Приложение I  
к Акту обследования ОСИ к паспорту  
доступности ОСИ № 1  
от «05» апреля 2017 г.

**Муниципальное образовательное учреждение дополнительного образования детей города Джанкоя Республики Крым «Летско-юношеская спортивная школа»**

**Результаты фото-фиксации на объекте**

Фото №1 – Прилегающая территория

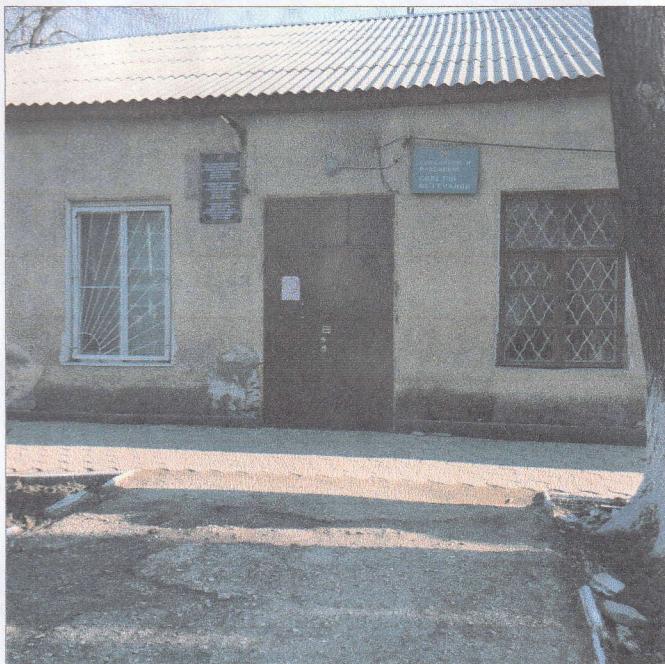
№ п/п	Наименование функционально-планировочного элемента	Наличие элемента		Выявленные нарушения и замечания	Работы по адаптации объектов	
		есть/ нет	№ на плане		№ фото	Значимо для инвалида (категория)
1.1	Вход (входы) на территорию	есть				
1.2	Путь (пути) движения на территории	есть		- неровная поверхность; - отсутствует обозначение направлений движения ко входам для МГН; - отсутствует освещение; - отсутствуют оборудованные места отдыха для МГН;	1	Все
1.3	Лестница (наружная)	нет		- отсутствуют бортики на путях движения инвалидов на креслах-колясках ко входу;		
1.4	Пандус (наружный)	нет				Орг, TP, TCP
1.5	Автостоянка и парковка	нет

Наименование структурно- функциональной зоны	Состояние доступности* (к пункту 3.4 Акта обследования ОСИ)	Приложение		Рекомендации по адаптации (вид работы)** к пункту 4.1 Акта обследования ОСИ
		№ на плане	№ фото	
Территория, прилегающая к зданию	ВНД-В	1	1	Организационные мероприятия, текущий ремонт, индивидуальное решение с ТСР

Фото №2 – Вход в здание

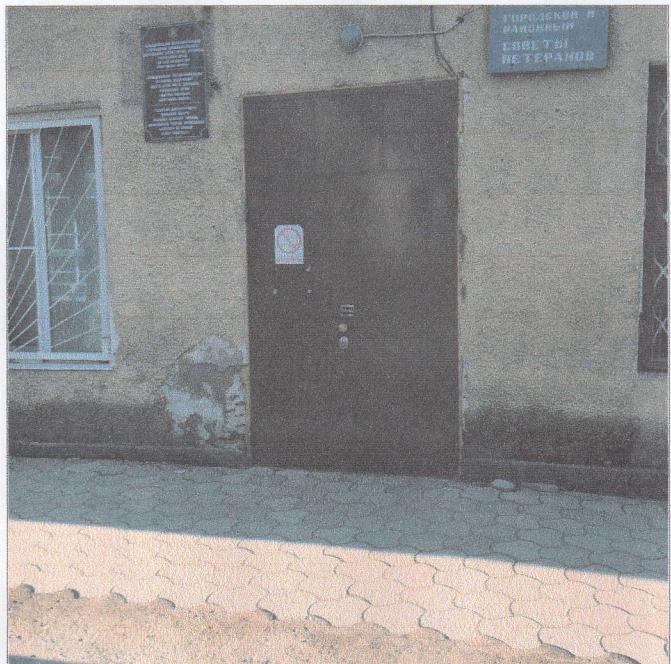
2.1	Лестница (наружная)	нет					
2.2	Пандус (наружный)	нет					
2.3	Входная площадка (перед дверью)	нет	2	- отсутствует водоотвод, водосборная решётка, размеры круглых ячеек более 2 см; отсутствует навес	Все	- оборудовать водоотвод с установкой водосборной решетки заподлицо; - установка кнопки вызова персонала (переговорного устройства) с закреплением ответственного сотрудника за встречу и сопровождение МГН; установка навеса	Орг. TP, TCP

2.4	Дверь (входная)	есть		- доводчик не установлен	к, о, с	- установка доводчика	TP
2.5	Тамбур	есть					
ОБЩИЕ требования к зоне				- отсутствует системная информация на входе с тактильным обозначением препятствий	Все	- организовать систему информации с цветовым и тактильным обозначением препятствий	Орг, TP, TCP

Наименование структурно-функциональной зоны	Состояние доступности (к пункту 3.4 Акта обследования ОСИ)	Приложение		Рекомендации по адаптации (вид работы) к пункту 4.1 Акта обследования ОСИ
		№ на плане	№ фото	
Вход в здание	ДУ-И (г,к у), ВНД-И (о, с)		2	Организационные мероприятия, текущий ремонт, индивидуальное решение с TCP
